**ACTA DE PARTICIPACIÓN EN REUNIÓN DE ACLARACIONES**

LP-DCGPPE-001-2021

**“ADQUISICIÓN DE MOBILIARIO PARA LA FISCALIA ESPECIAL DE ETNIAS EN  
TEGUCIGALPA”**

**ACLARACIONES**  
**LP-DGCPPPE-001-2021**

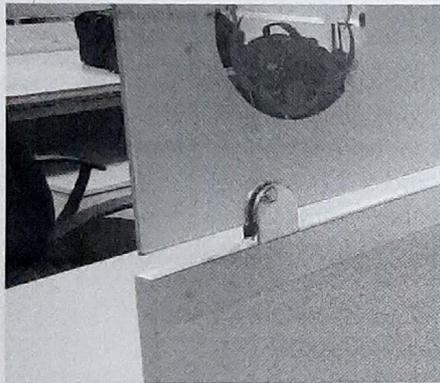
1.2 ¿Podemos participar ofertando un pedestal con profundidad 19'' manteniendo las demás dimensiones?

R/ Si

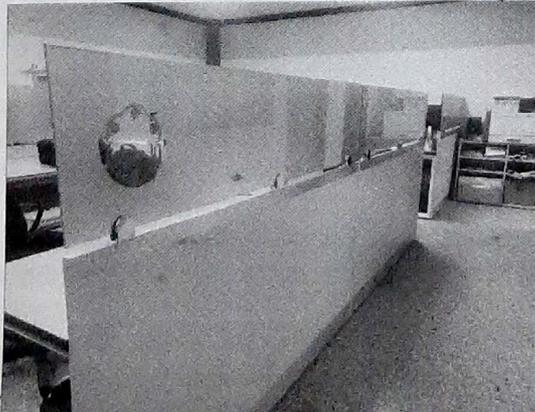
1.3 ¿Podrían confirmarnos si el pedestal lo requerirán completamente metálico?

1.4 ¿Podrían proporcionarnos una foto de los llamadores?

R/ No, puede ser de formica y metal o solamente formica.

R/
